**Avis délibéré de la Mission Régionale
d'Autorité environnementale de La Réunion
sur le projet d'extension du bassin de baignade
de Grande Anse sur le territoire de la commune de Petite-Île**

n°MRAe 2023APREU9

Plan de localisation des aménagements du projet
(extrait de l'étude d'impact – cf. page 399)

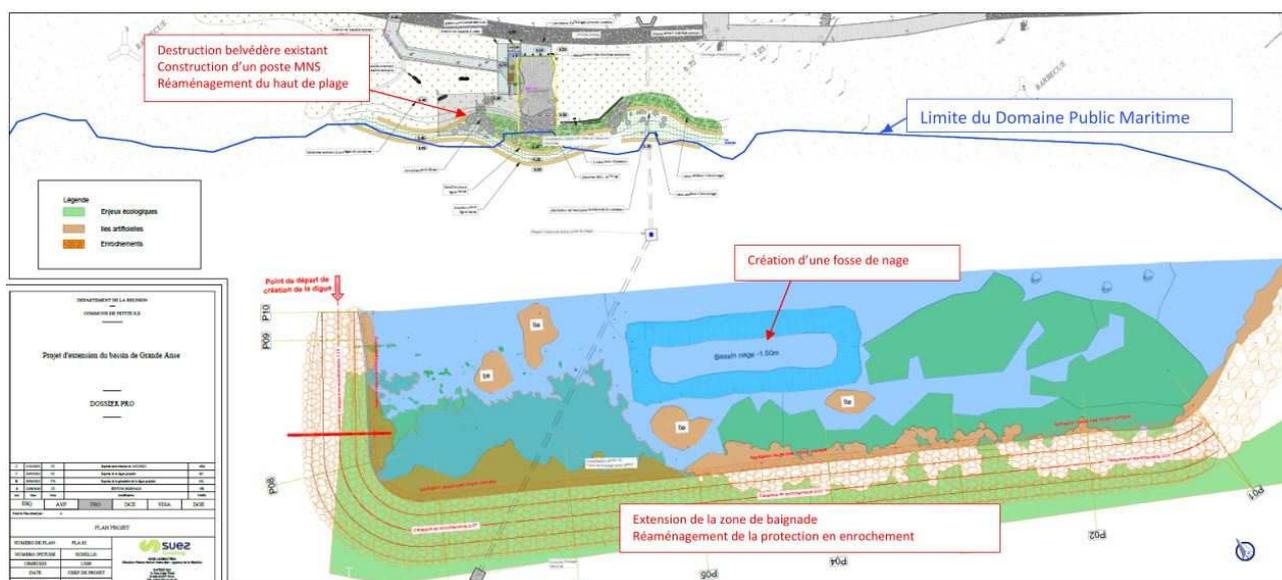
L'itinéraire technique retenu pour la mise en œuvre des enrochements prévoit la conservation des principaux peuplements situés au nord-ouest du futur bassin et au sud-est de l'actuel bassin (zones naturelles à enjeux forts et moyens). Toutefois, les plans à l'échelle 1/200 annexés au dossier laissent présager paradoxalement la réalisation de la

nouvelle digue de protection au droit de zones à forts enjeux écologiques au sud-est. Par ailleurs, les impacts liés à la réhabilitation des enrochements existants ne sont pas traités, alors que tout déplacement de blocs peut avoir des conséquences irréversibles notamment sur les massifs coralliens.

- ***justifier plus rigoureusement la non atteinte directe et indirecte des principaux peuplements benthiques et ichtyologiques à forts enjeux écologiques situés notamment au sud-est de l'actuel bassin (jardins des coraux, conservation des enrochements existants avec un recouvrement corallien),***

- ***prévoir des mesures d'évitement complémentaires pour la définition et la mise en œuvre des aménagements impactants projetés (notamment en réduisant les emprises des enrochements en faveur de la préservation des coraux...),***
